ZMIANY W PROJEKCIE

TEMAT:
BUDOWA STACJI PALIW ORLEN S.A.
STANDARD PREMIUM 80

RYSUNEK:
ELEWACJE

BRANŻA:
ARCHITEKTONICZNO / PROJEKT TECHNICZNY

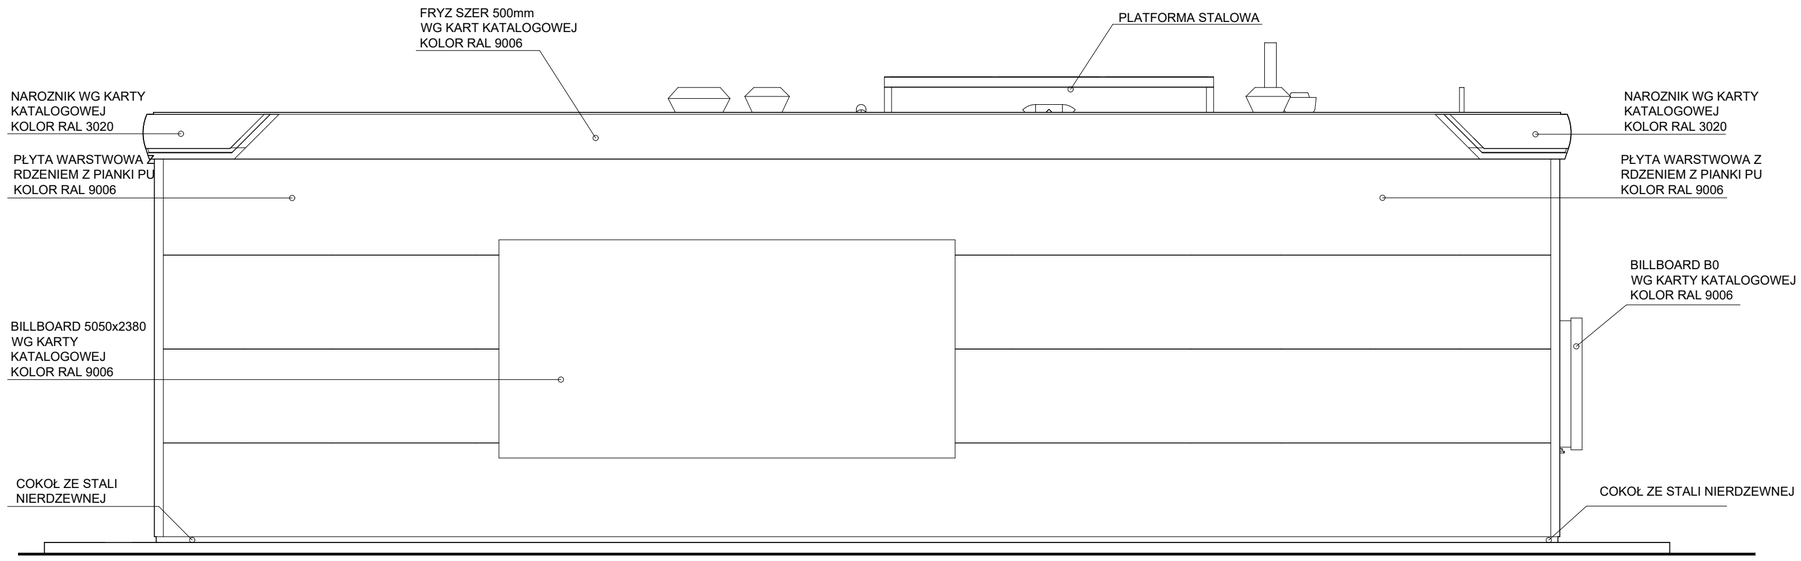
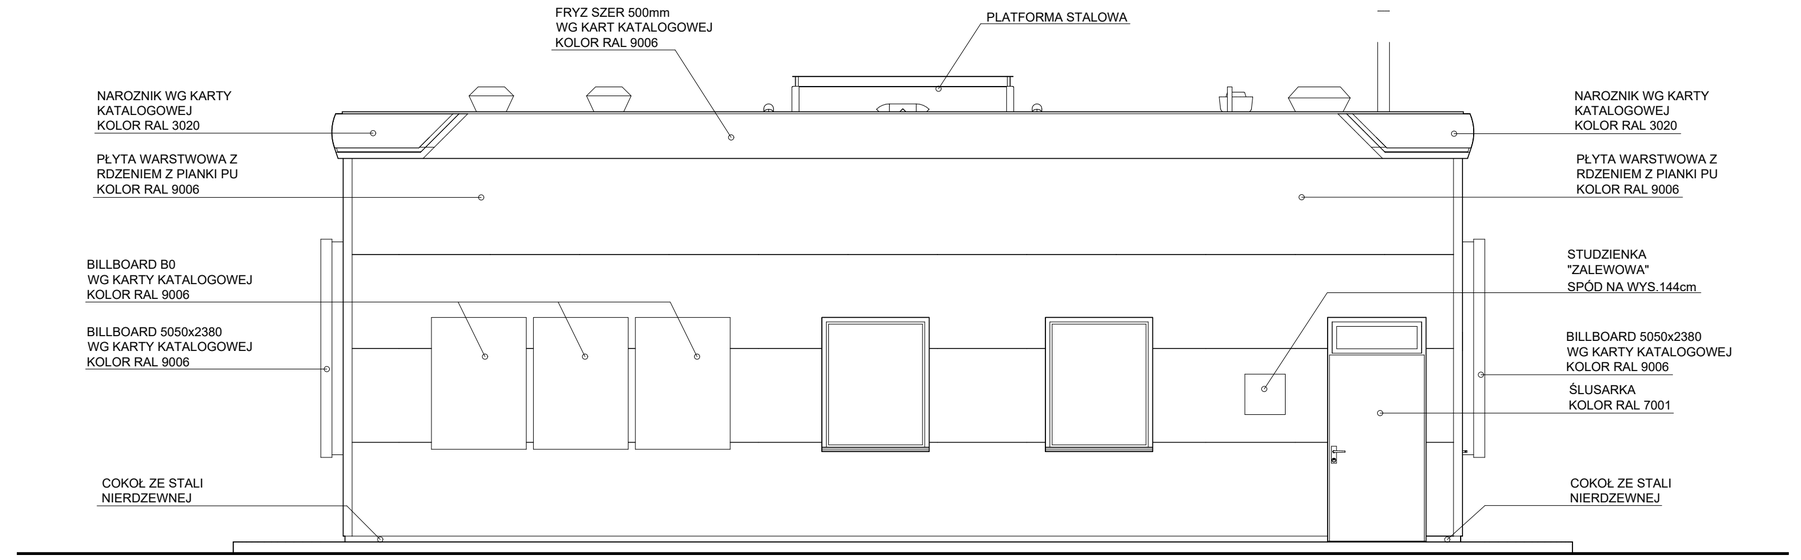
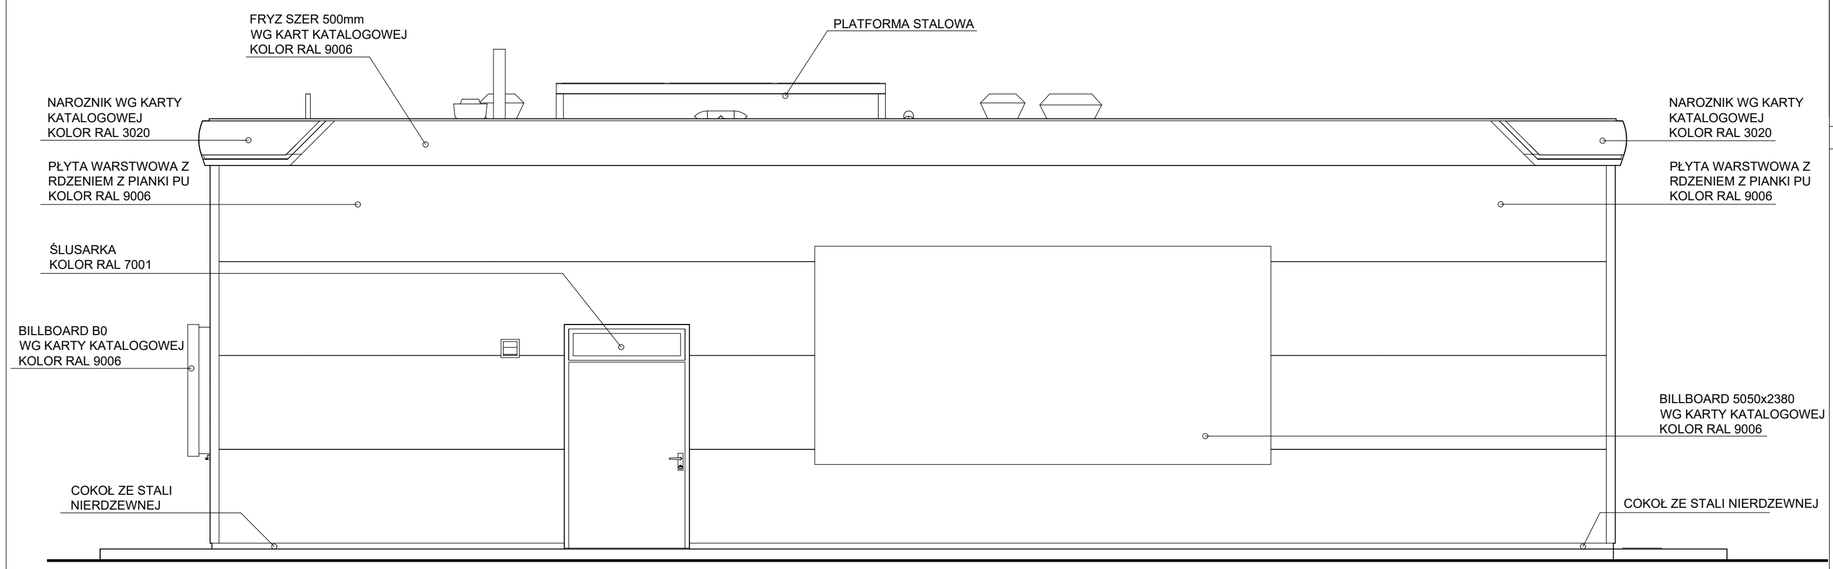
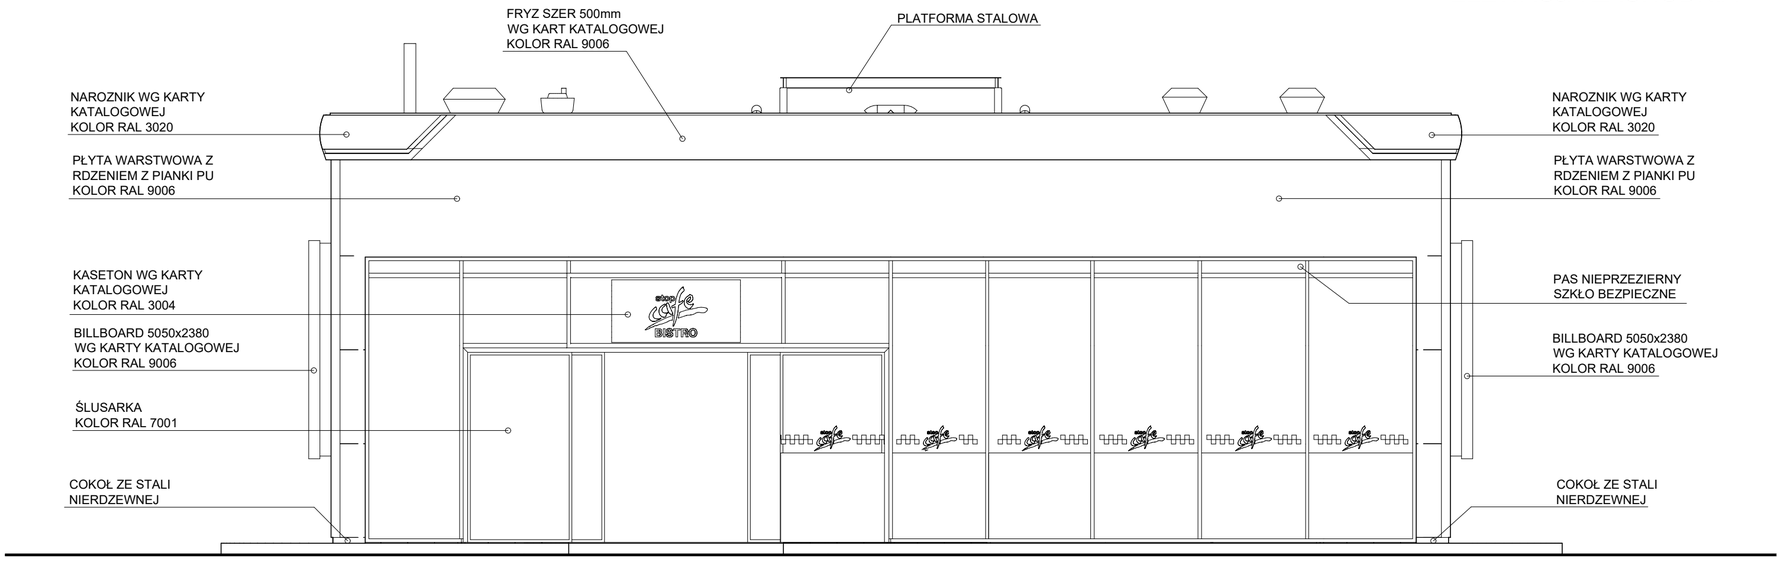
- zmiana wymiarów obiektu ze względu na zwiększenie grubości ocieplenia : 18,09m x 14,914m , h= 4,81m
- wprowadzono rozwiązania projektu konstrukcyjnego w oparciu o zamienny projekt konstrukcyjny firmy Polswiss Enerineering Sp. z o.o. Kraków przekazany przez firmę ORLEN BUDONAFT spółka z o.o.

- Realizacja obiektu możliwa jest w oparciu o równorzędną zamienną dokumentację projektową konstrukcyjną firmy Global MSI .
- ściana zewnętrzna pawilonu z płyt warstwowych mikroprofilowanych np. BALEXTHERM-PU-W-PLUS 100.1000 / lub 100/1050 / grubości 10cm Uc= 0,23 W/m2K - warunek spełniony do 12.2020 roku

- stropodach ocieplony wełną mineralną grubości 20cm np. MONROCK PRO jednowarstwowo lub 2x10cm dwuwarstwowo kołkowany Ucw=0,19 W/m2K lub alternatywnie płyty PIR grubości 12cm - Uc=0,18 W/m2K warunek spełniony do 12.2020 roku

- konstrukcja stropodachu z blachy trapezowej np. BALEX METAL TR 93/1.0 i TR93/1.25 / grubość 1,0mm dla rozpiętości w osiach do 3,6m i 1,25mm powyżej 3,6m /

- ślusarka aluminiowa okienna (ślusarka ze szkłem - zestaw) U=1,3 W/m2K -warunek spełniony do 12.2016 roku - szkło w klasie P2
- witryna zewnętrzna aluminiowa (ślusarka ze szkłem - zestaw) U <0,9 W/m2K -warunek spełniony po 01.01.2021 roku - szkło w klasie P2

- drzwi zewnętrzne aluminiowe - U=1,6 W/m2K (U(max)=1,7 W/m2K- warunek spełniony do 12.2016 roku
- odprowadzenie wód deszczowych z daszku nad fasadą główną nad wejściami, odprowadzenie wód opadowych do kanalizacji opadowej

- nawietrzaki w ślusarce aluminiowej firmy np. AERECO
- obróbka dolna cokołowa z blachy stalowej nierdzewnej grubości 1mm
- obróbka attyki-zastosowano rozwiązanie przekazane przez ORLEN Budonaft Sp. z o.o.

- instalacja przeciwzamarzaniowa ujęta zostanie w projekcie elektrycznym
- zmiana fasady frontowej - zwiększenie wykusza
- wprowadzono drzwi do kotłowni o odporności ogniowej EI60, U=1,7W/m2K = U(max)=1,7 W/m2K warunek spełniony do 12.2016 roku
